Audio Service Manual

1. Ergänzung / Supplement 1

MP_{AXX} M-P 100
(G.DK 9350)

New DC/DC Converter IC

Schaltplan und Druckplattenabbildungen / Circuit Diagram and Layout of PCBs

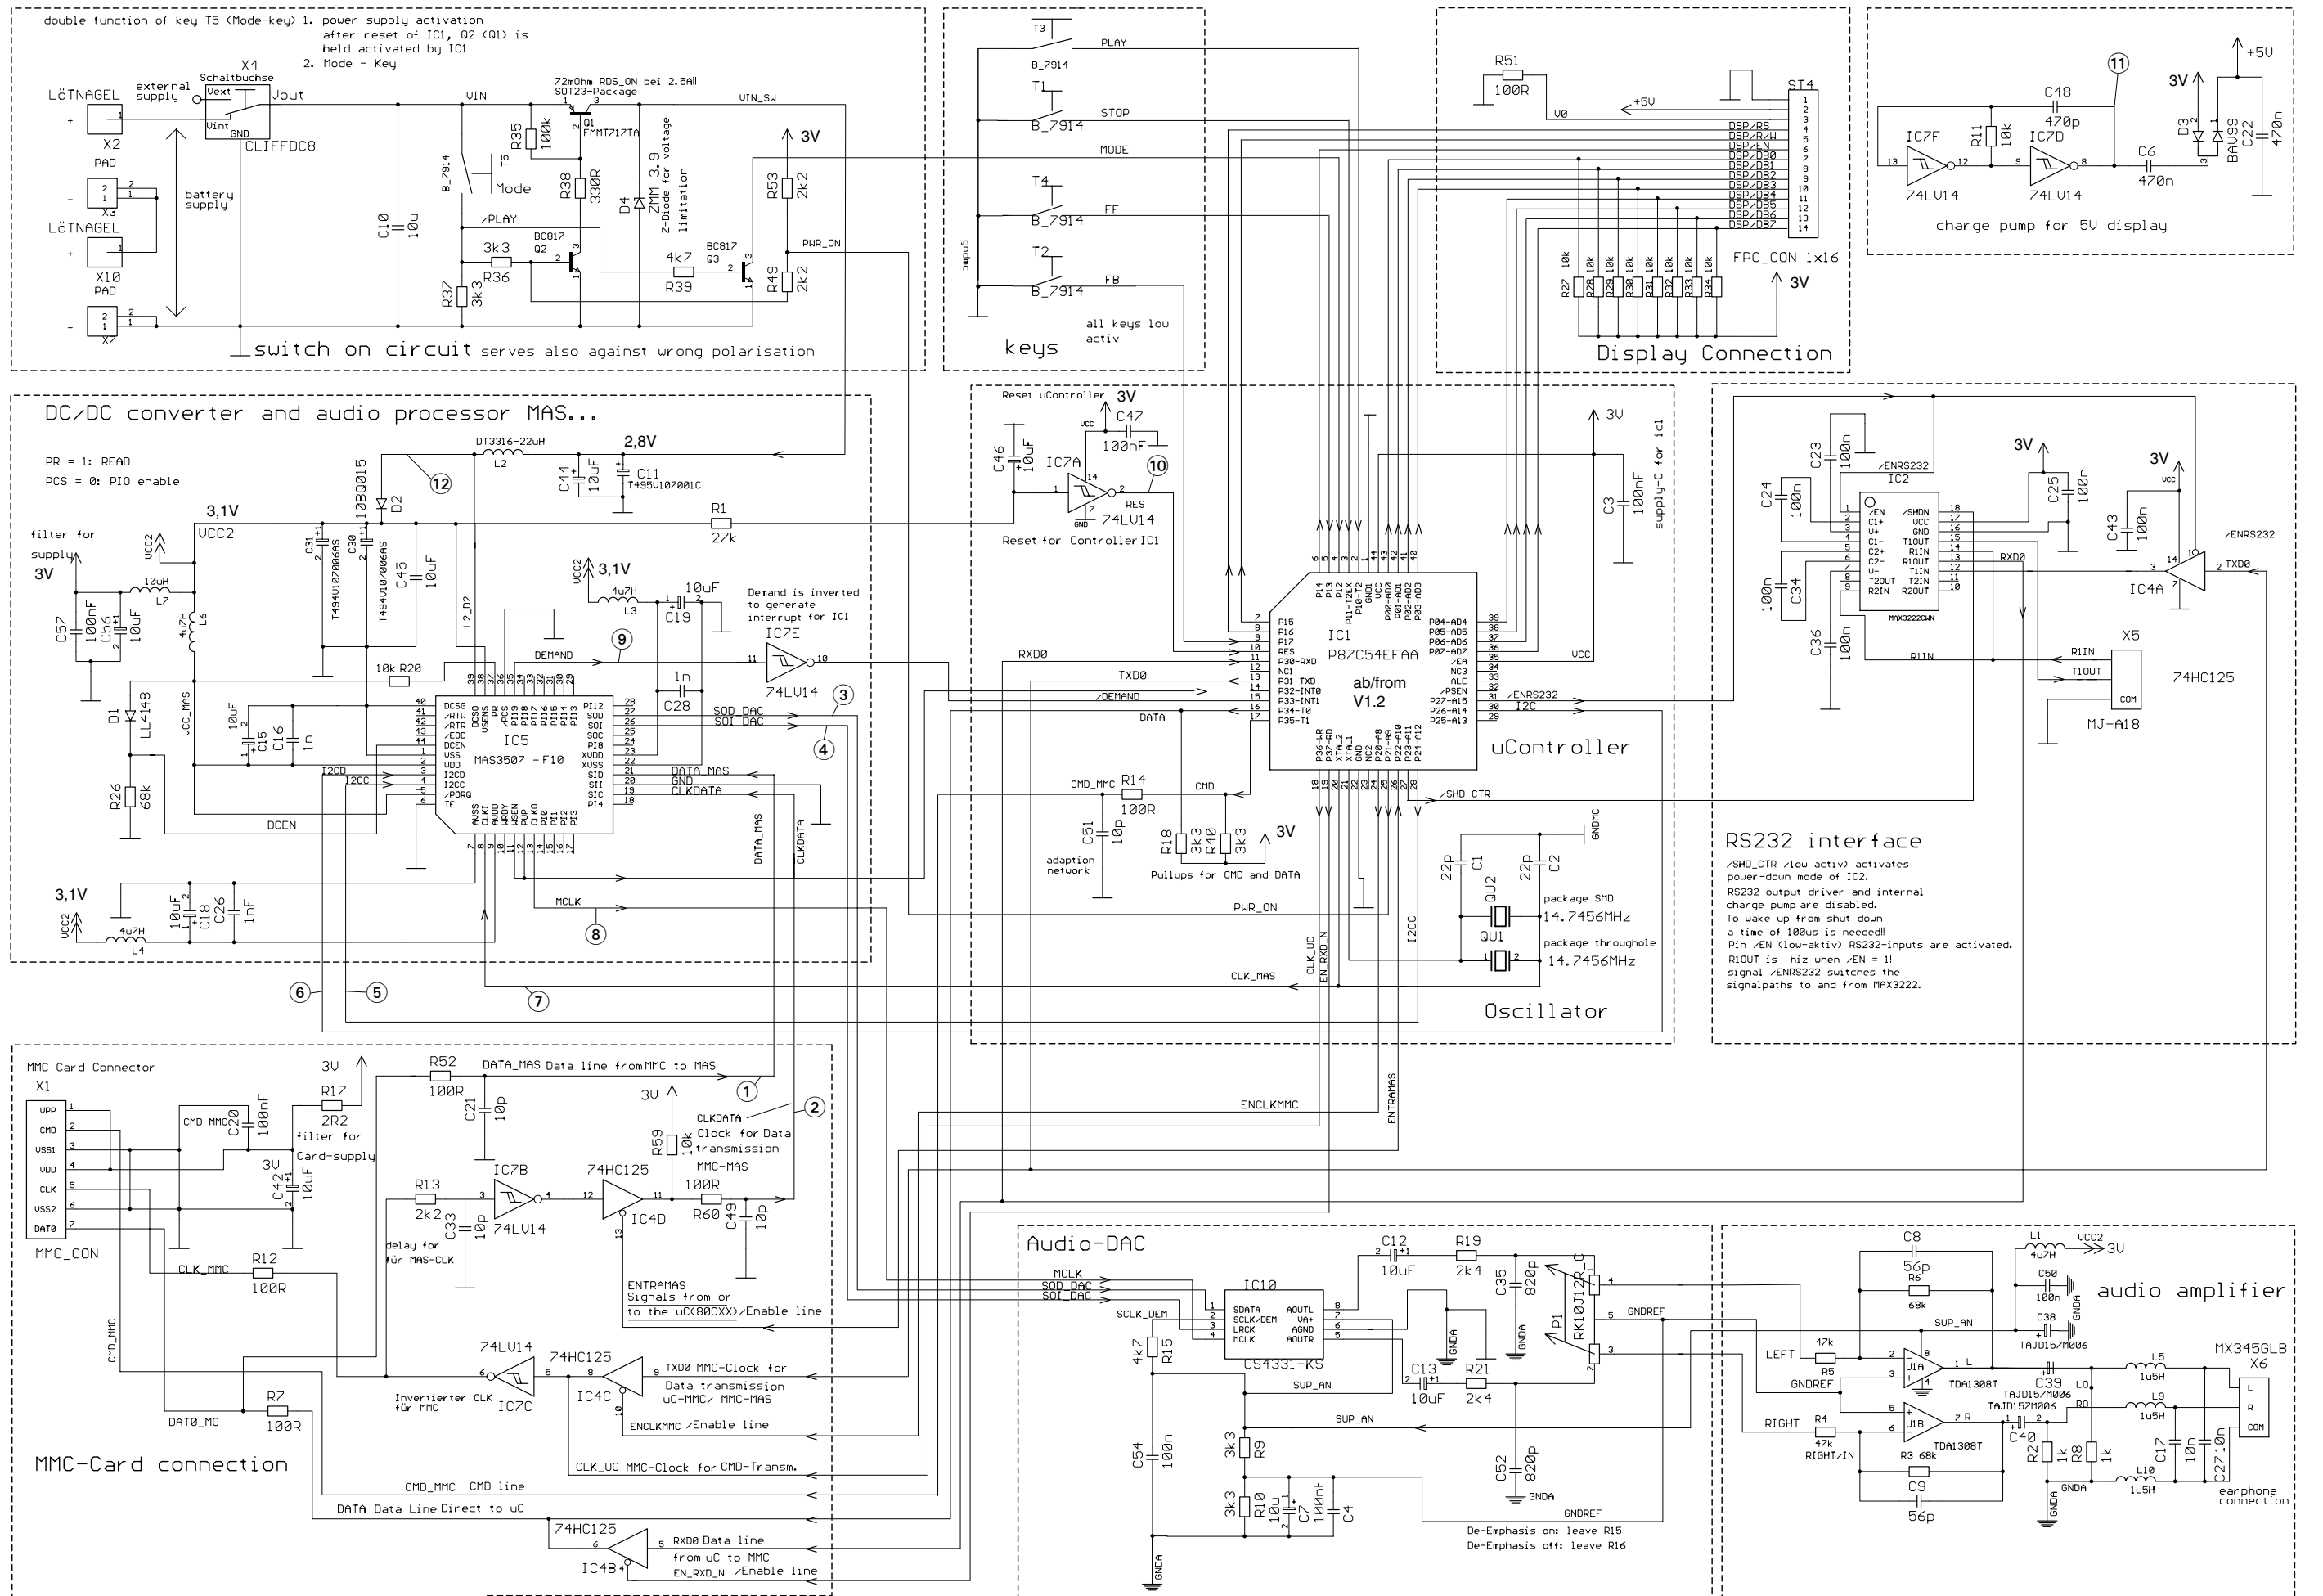
A new DC/DC Converter-IC (IC5) **MAS3507-F10** (Part Number 75955 016 3400) was built in from set number **8200** on (serial number xxxxxxxxxxxxxx**8200**). These sets requires a µController (IC1) with software version 1.2 or higher (Part Number 75955 016 3500; the version of the software is briefly shown in the display after switching on the set). The Part Number of D1 (LL4148) is 83095 341 4900.

From Page 3 on please find the new circuit diagram and the PCB illustrations.
